RETIFICAÇÃO – Processo nº 39/2023

Convite nº 01/2023

Figura 3: Demonstração de Lanternim

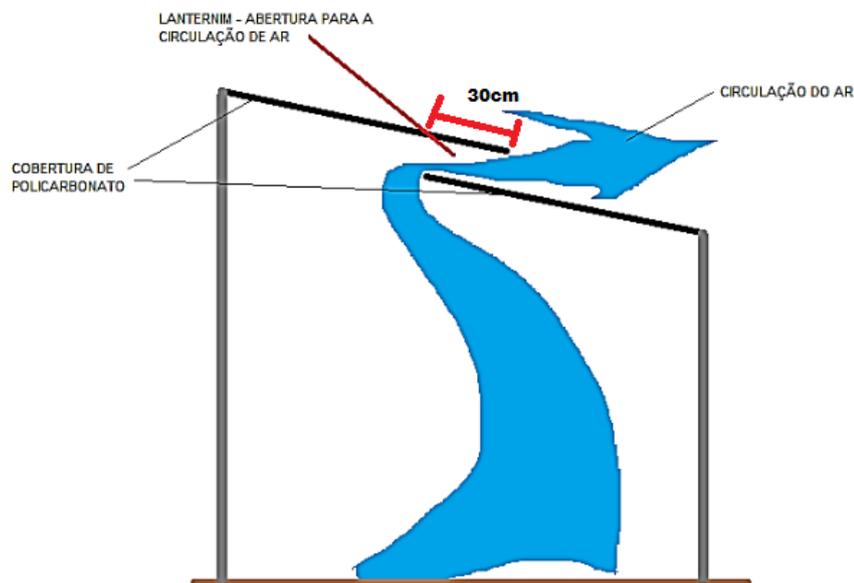
- No item 4 – 4.2 – Figura 3 – página 14: considerar o transpasse do lanternim 30 cm, conforme demonstração a seguir:
